富士カムスイッチ 一部機種のカム仕様変更のお知らせ

| シリーズ、名称 | RC310シリーズ |
| 対象形式 | RC310-□形（埋込形前面板付） |

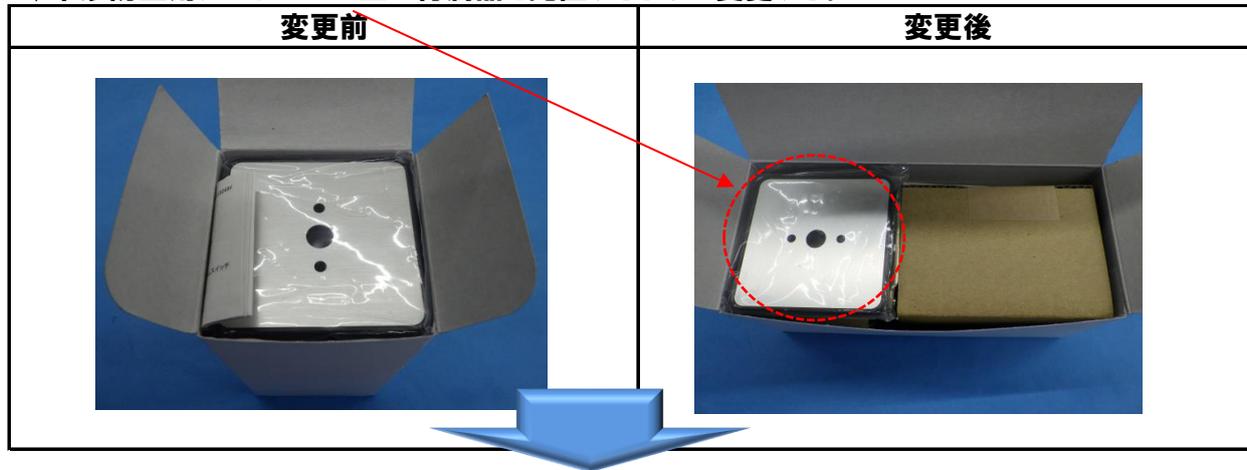
1) 製品梱包は縦梱包から、横梱包に変更する。

(ハンドルの上には干渉防止用のダンボールを配置する)

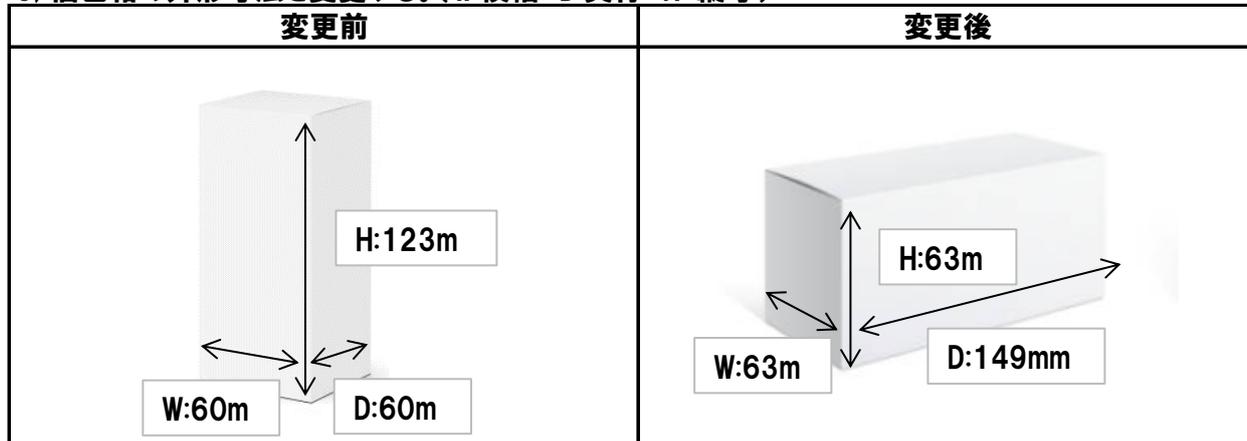
2) 干渉防止用ダンボールの上に付属品を配置するように変更する。
